Prosjektnotat

Otium bo- og velferdssenter – brannteknisk notat

DATO
2024-05-03

Figur 6: Oversikt over utførelse i bygg A. Rød = >7 cm åpning, gul = 2-7 cm åpning, grønn = OK utførelse. Figur oversendt fra Tromsø kommune med fargekoder.

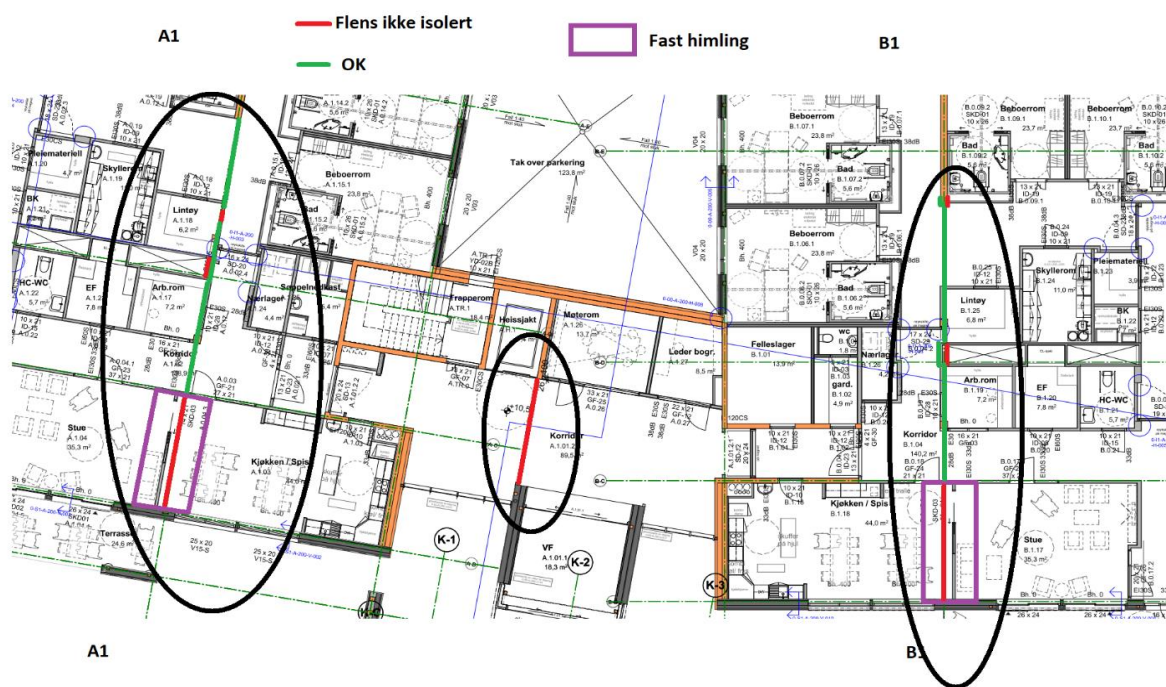
Plan 4 i bygg D er i stor grad berørt av avviket, og det vil være stor risiko for horisontal brann- og røykspredning mellom alle tilstøtende rom. Bygg D ligger derimot i midten, med bygg C og E på sidene. Dette innebærer at personer kan rømme horisontalt via seksjonerings skiller til tilstøtende bygninger, og situasjonen med mangel på en rømningsvei er ikke til stede her. Evakuering fra tiliggende rom må uansett utføres langt raskere enn det som det i utgangspunktet er lagt opp til på grunn av tidlig brann- og røykspredning mellom brannceller, så dette kan ikke tillegges vesentlig betydning.

Ovennevnte funn viser at utførelsen i Otium bo- og omsorgssenter ikke er i henhold til forskriftskrav i TEK10 eller brannkonseptet. Det vil være stor risiko for rask brann/røykspredning horisontalt mellom brannceller, spesielt i plan 1, 3 og 4. Randsonene er ikke utført slik at branncellen er tilstrekkelig tett, og er derfor et åpenbart forskriftsbrudd. På figur 3-6 vil kun grønn markering tilfredsstillende krav til branncellebegrensning. Ettersom utvendig rømningstrapp er berørt i alle bygg som er utført med denne typen trapper, kan rømning og redning bli spesielt utfordrende. Utvendig trapp er også angrepsvei for brannvesenet i bygg C. En kompromittert angrepsvei kan føre til at brannvesenet ikke får utført arbeidet optimalt, og kanskje må gå inn i bygget fra en annen side. Dette kan føre til at redning- og slokkearbeidene blir utsatt, og at eventuell brann og røyk får muligheten til å utvikle og å spre seg. Det kan også føre til konflikt med evakueringen. I tillegg er det nødvendig med assistert rømning i denne typen bygg, noe som krever vesentlig mer tid til evakuering enn om personer greier å ta seg selv i sikkerhet.

Figur 7: Ståldrager med utilstrekkelig utført brannisolasjon (Tromsø kommune).

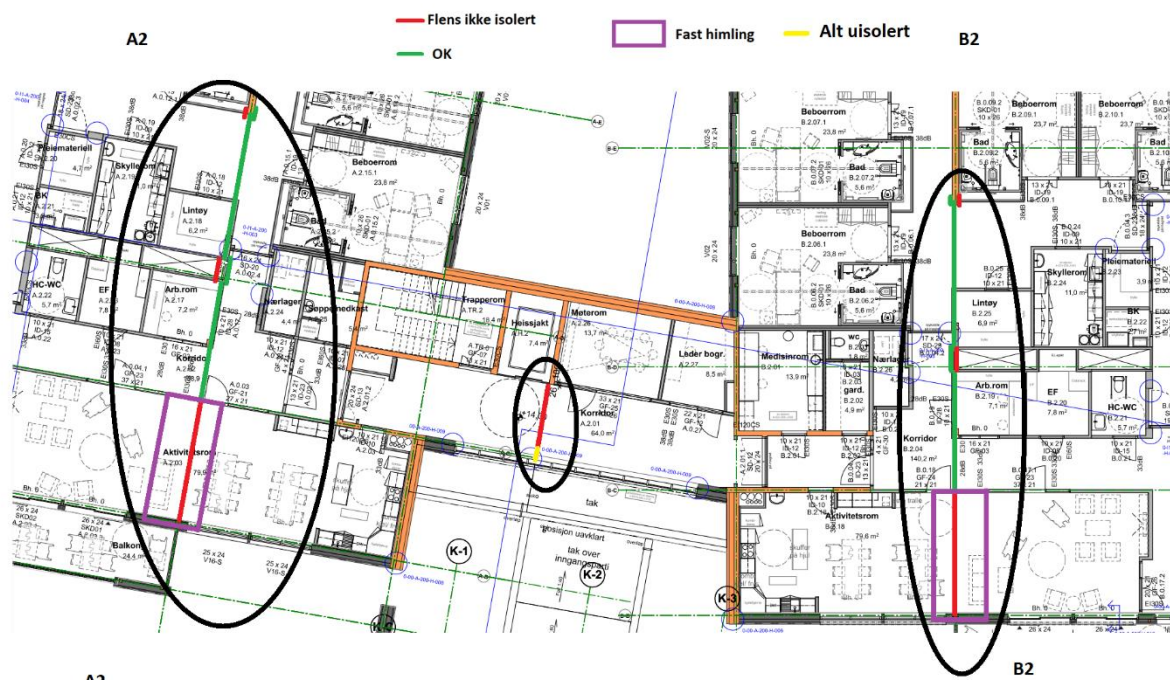
Byggene har gjennomgående varierende utførelse av brannisolasjon på lastbærende ståldragere. Noen steder er isolasjonen utført tilstrekkelig med isolasjon på alle sider, men det er flere tilfeller hvor flenskant eller deler av stål er uisolert. Uisolert stål vil oppnå en brannmotstand på ca. 15 minutter [4]. Dette betyr at om uisolert del av ståldrager blir utsatt for brannpåvirkning kan den berørte delen av bygningen kollapse på 15 minutter med konsekvenser for de under og over etasjeskillet som bæres av drageren. Stål har god varmeledningsevne, som vil si at en uisolert del gjør hele konstruksjonen svært sårbar da varmen vil spre seg i hele dragerens lengde selv om den er godt isolert ellers.

Brannseksjoneringsveggen kan også påvirkes av en eventuell kollaps med bakgrunn i hvordan veggen er utført og festet til dekket i gjeldende etasje og etasjen over. Brannseksjoneringsveggen har en funksjon i å hindre brannspredning, men i et omsorgssenter er veggens funksjon også å sikre horisontal evakuering for mennesker som ikke kan evakuere via trapp. En reduksjon av seksjoneringsveggenes ytelse vil derfor være svært kritisk for rømning og redning, spesielt hvis bæresystemet ikke holder en brannmotstand på mer enn 15 minutter. Figur 7-12 viser hvordan ståldrager og brannseksjoneringsvegg er plassert i forhold til hverandre i henholdsvis bygg A/B, og bygg C, bygg D plan 1-2 og bygg D plan 3-4.

I alle byggene kan kollaps av ståldrager påvirke seksjoneringsveggen. Dette kan føre til at en brann sprer seg mellom byggene som er forbundet med seksjoneringsvegg, og at deler av senteret i verste fall har ca. 15 minutter til rådighet til evakuering.
